Bilag 4 Høringssvar samlet

Ejerforeningernes fælles høringssvar vedr. S2025-116

/bibeholdelse af indretningen på en del af den hævede Promenade langs Langeliniekaj og – allé til aktivitetsområde

Kommunens sagsnummer: S2025-116

Figur 1

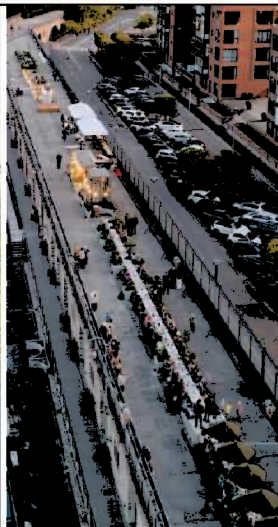
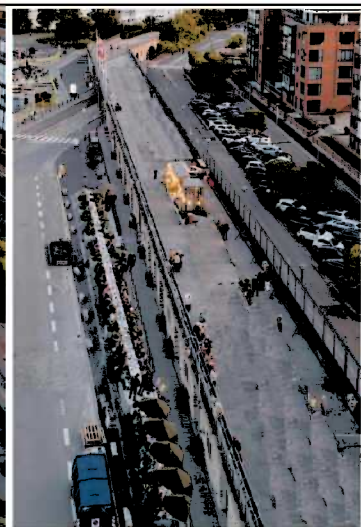
Den ulovlige indretning er i Naboorienteringens bilag 2 vist med fotos af flere meter høje træer, unaturligt plantet i kasser i fravær af naturlig grobund, som der er i midterrabbatten.

Der er refereret til og vist fotos af "vild æble" og "røn", begge træer med potentiale til 3-4 meters højde, se figur 1 og 2 nedenfor. Dette vil jo være voldsomt dominerende. Der er allerede plantet røn og grantræer.

Skulle Kommunen mod forventning beslutte at give dispensation til den ulovlige indretning, bør Kommunen i sine sonderinger og afgørelser sikre klare rammer for hvor høj og hvor blokerende for udsigten en eventuel beplantning/indretning/afskærmning må være. Til sammenligning har midterrabbatten ingen højde.

Figur 1

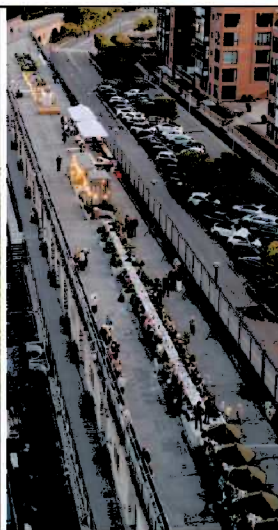
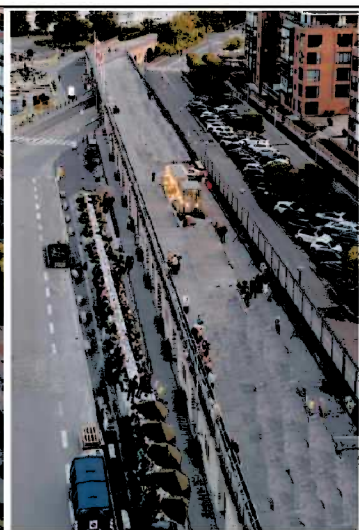
Den ulovlige indretning er i Naboorienteringens bilag 2 vist med fotos af flere meter høje træer, unaturligt plantet i kasser i fravær af naturlig grobund, som der er i midterrabbatten.

Der er refereret til og vist fotos af "vild æble" og "røn", begge træer med potentiale til 3-4 meters højde, se figur 1 og 2 nedenfor. Dette vil jo være voldsomt dominerende. Der er allerede plantet røn og grantræer.

Skulle Kommunen mod forventning beslutte at give dispensation til den ulovlige indretning, bør Kommunen i sine sonderinger og afgørelser sikre klare rammer for hvor høj og hvor blokerende for udsigten en eventuel beplantning/indretning/afskærmning må være. Til sammenligning har midterrabbatten ingen højde.
